IV. KERÜLET, ÚJPEST SZÉKESDÜLŐ ÉS MEGYERI HÍDFŐ KERÜLETI ÉPÍTÉSI SZABÁLYZATA

Véleményekre adott válaszok

a 314/2012.(XI.8.) Korm. Rend. 38.§ szerinti
**VÉLEMÉNYEZÉSI SZAKASZBAN BEÉRKEZETT
ÉSZREVÉTELEK ELFOGADÁSÁNAK ALÁTÁMASZTÁSÁRA**

2018. december

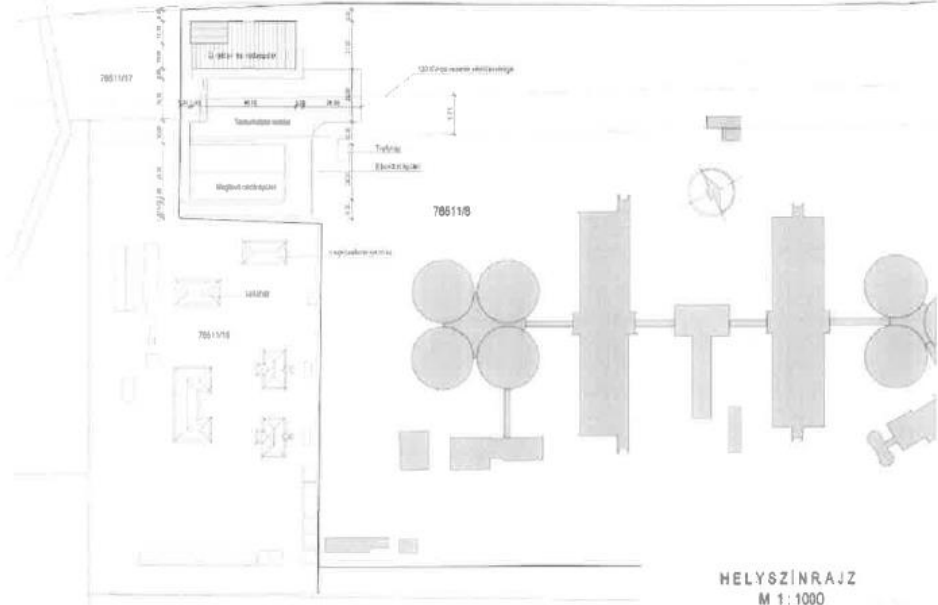
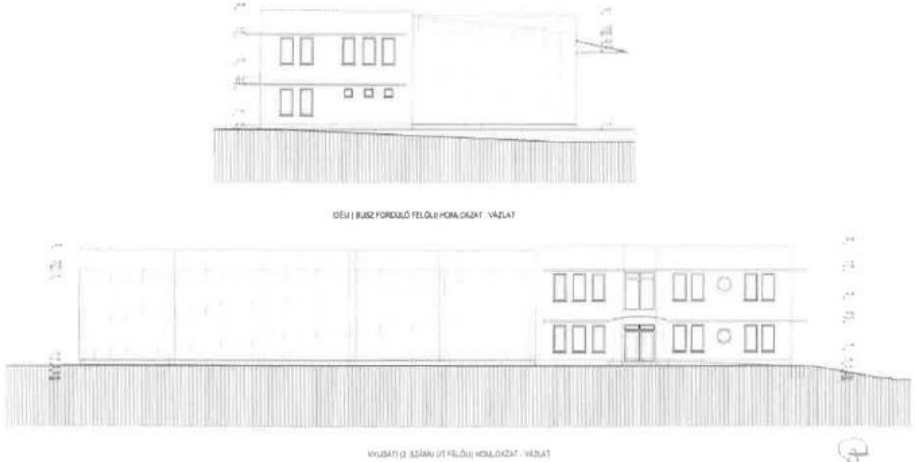
7.	<p>2./ Váci úttal párhuzamos 100 méteres sávépítés, vagy más építéssel nem járó tevékenység céljára való kijelölése.</p> <p><u>Javaslat:</u> A 100 méteres sáv indokolatlanul korlátozza a telek hasznosíthatóságát, javaslat a nagyfeszültségű vezeték és védőterületén kívül az építés lehetőségének biztosítása.</p>	7. VÁLASZ – NEM ELFOGADHATÓ A véleményben sérelmezett, a rendelet tervezet 30.§ (7) bekezdésében rögzített, a Váci úttal párhuzamosan kijelölt 100 méteres sáv a 4. és 6. pontban adott válaszokkal összhangban került meghatározásra, annak törlése nem indokolt.

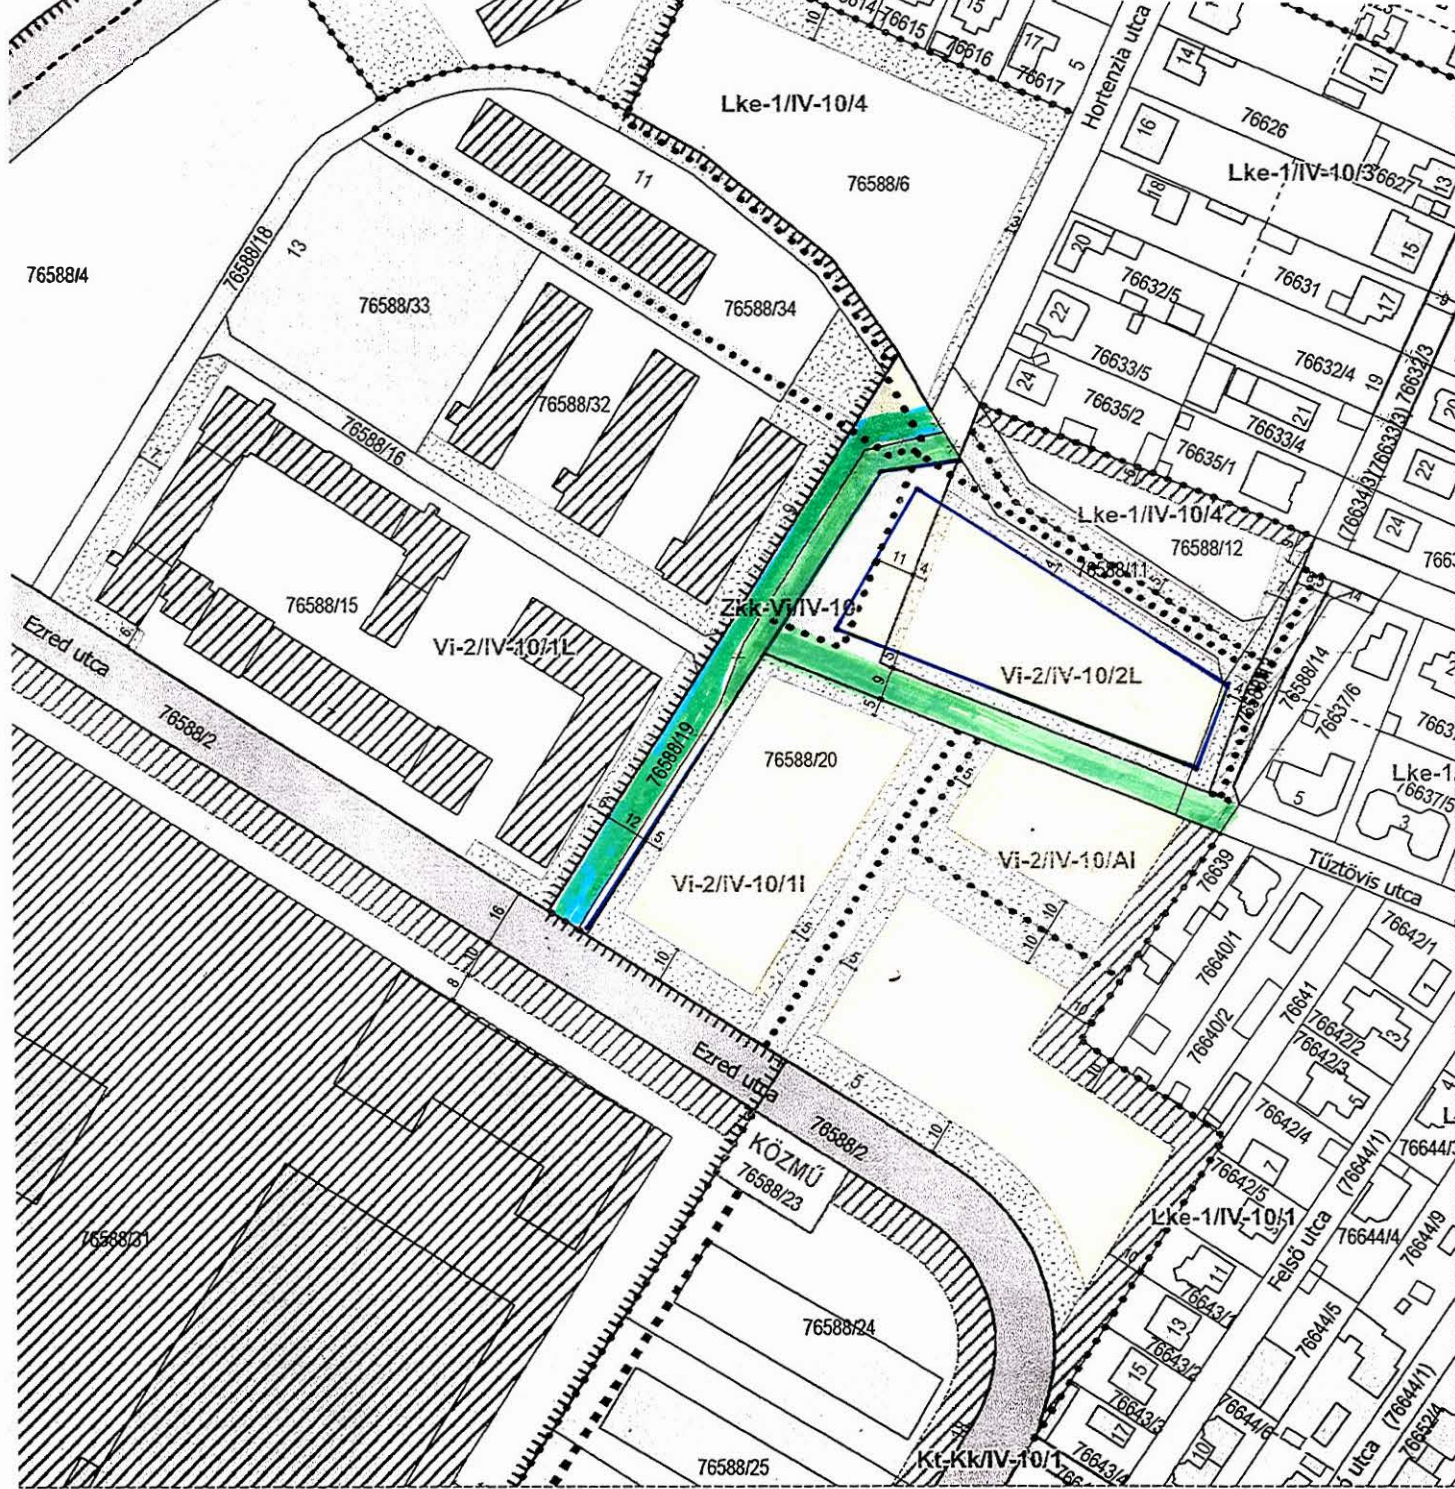
3. Ezekkel a módosításokkal a terület cégünknek elfogadható lenne, és az Önkormányzatnak is milliós bevételt jelentene, mivel az öregek otthonát építenénk, mint apartman lakások.

4. Amennyiben a lakók tiltakozását figyelembe vesszük, és a Tűztövis utat nem kötnék össze az Ezred utcával, úgy a telkek között egy zsákutca is elfogadható számomra.(B-tervrajz)
